Van: [redacted]
Aan: [redacted]
Cc: [redacted]
Onderwerp: RE: 2e verzoek om aanpassing aanvraag omgevingsvergunning Frans van Mierisstraat 131 - OLO 5578189 - Z2020-Z055886
Datum: woensdag 19 mei 2021 16:05:44
Bijlagen: image001.jpg

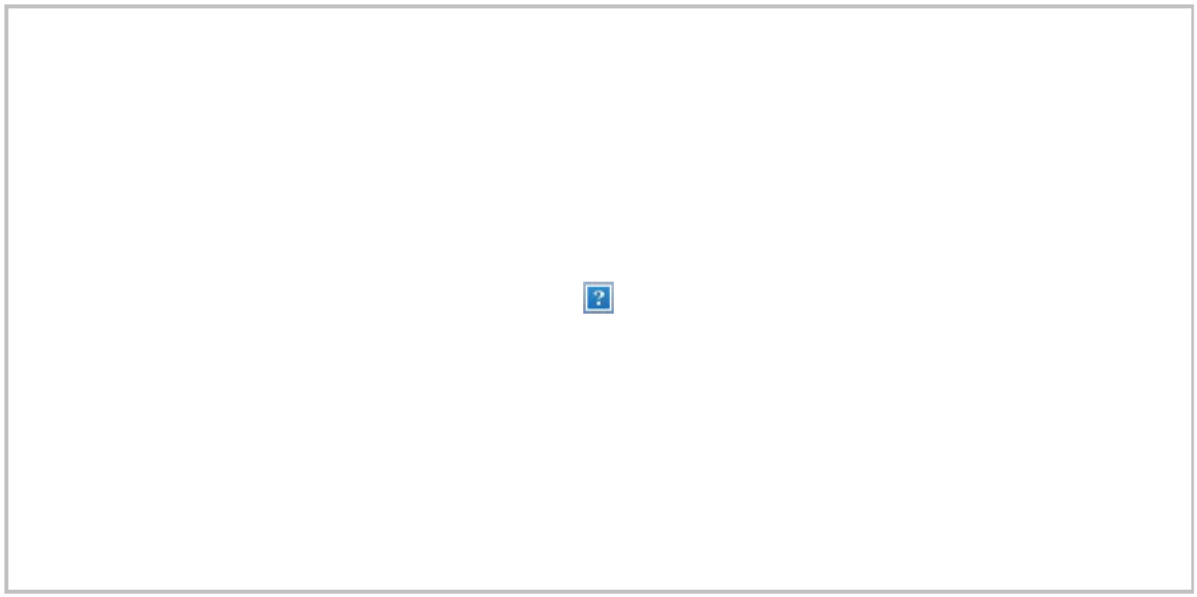
De opmerking uit het vorige advies over de voorkeur voor een glazen pui (o.a. in de blauwe cirkel) kunt u letterlijk interpreteren als de meest wenselijke optie, maar is geen hard advies. Binnen de architectuureenheid zijn namelijk ook al voorbeelden waarbij het balkon met metselwerk is dichtgezet (o.a. in de rode cirkel). Dus uw voorstel om hierbij aan te sluiten is daarom ook mogelijk. De keuze is uiteindelijk aan u en uw opdrachtgever. In dit specifieke geval, waarbij niet alleen het balkon wordt dichtgezet maar ook uitgebreid, is metselwerk wellicht de beste optie.
